## 仕様変更のお知らせ

製品名	形式名
デジタルアラーム	NKDB

## 形状比較表 (バル+ブザ - AC・DC110Vタイプ)

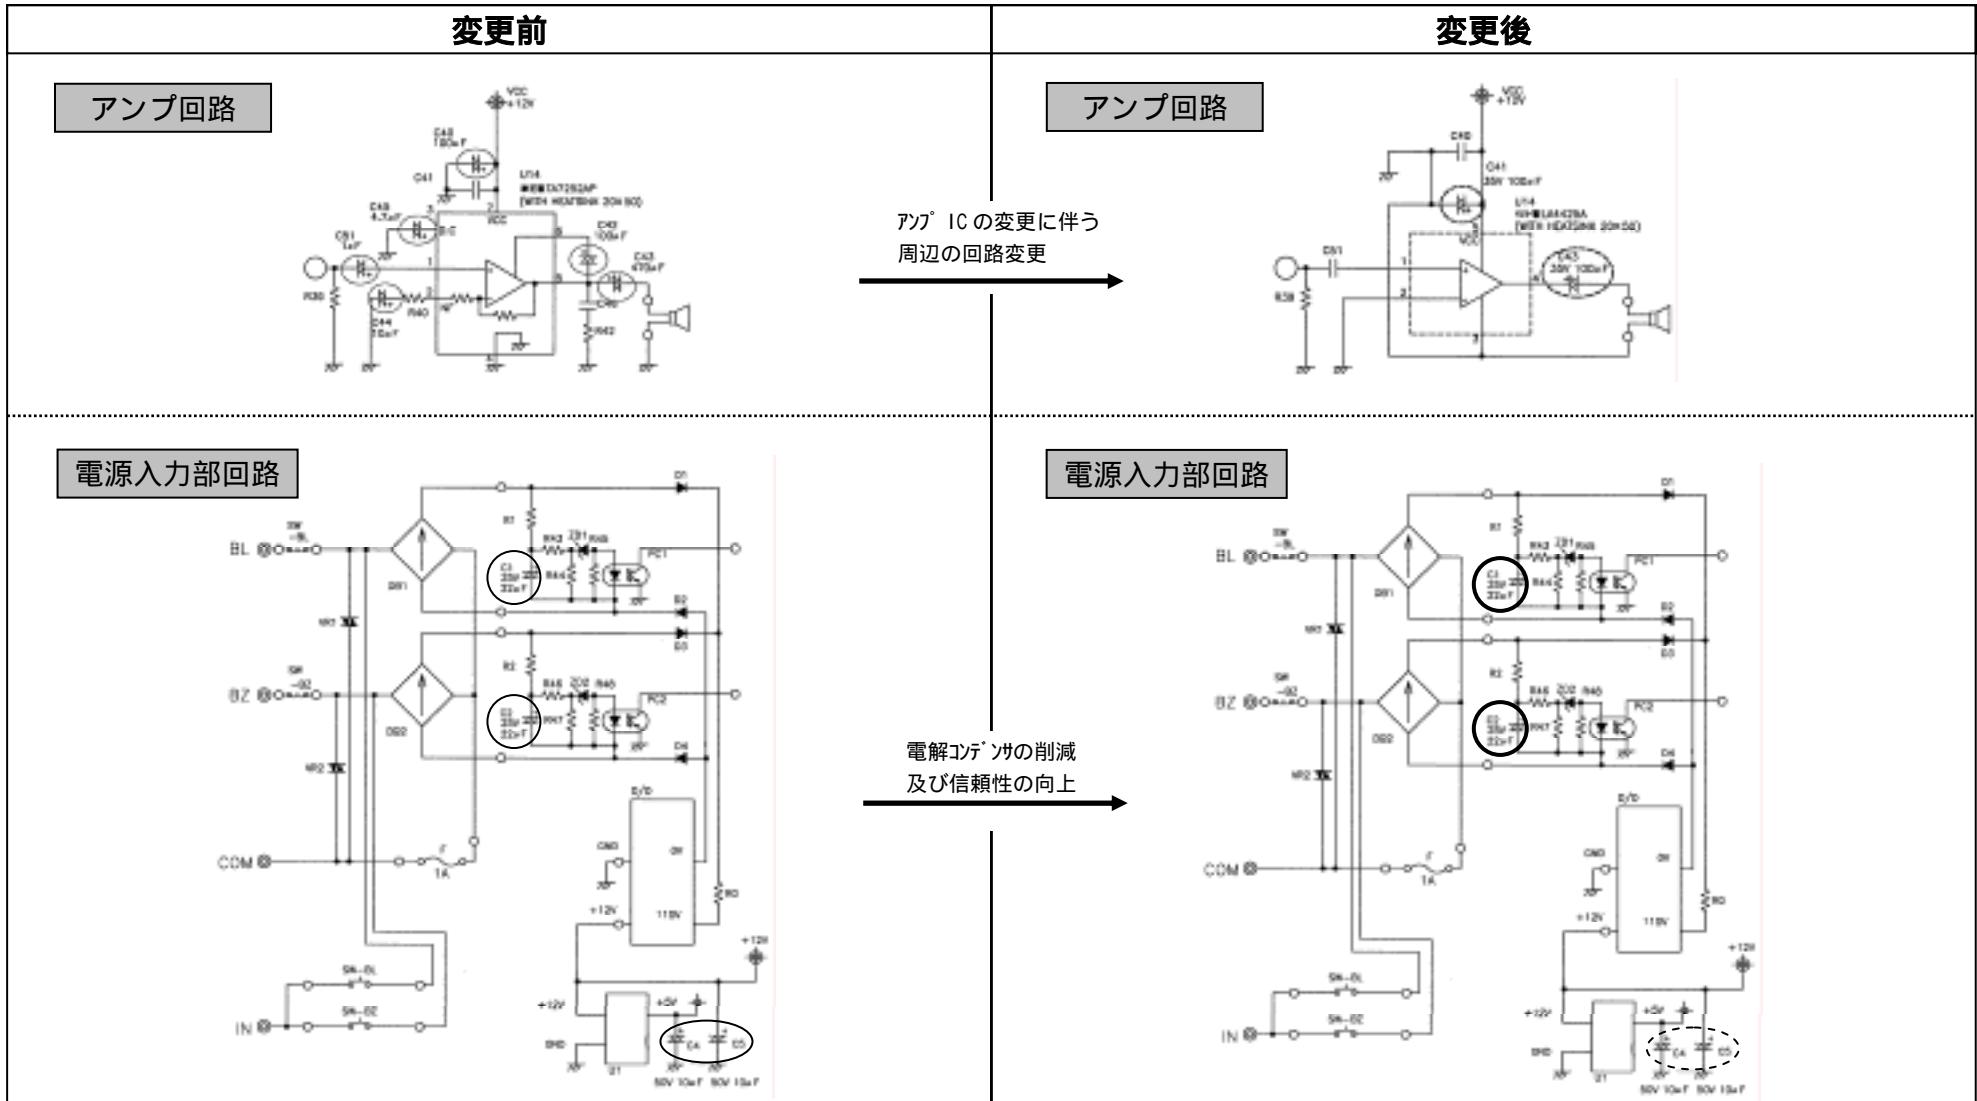
#### 内部回路及び形式構成の変更

(例) NKDB 102 T **A** 11

アンプIC廃型に伴う回路変更及び電解コンデンサの信頼性向上のため

○ : タンタル電解コンデンサ     
 ○ : 高寿命形アルミ電解コンデンサ (105 20,000 時間品)     
 ○ : 標準形アルミ電解コンデンサ (105 1,000 時間品)
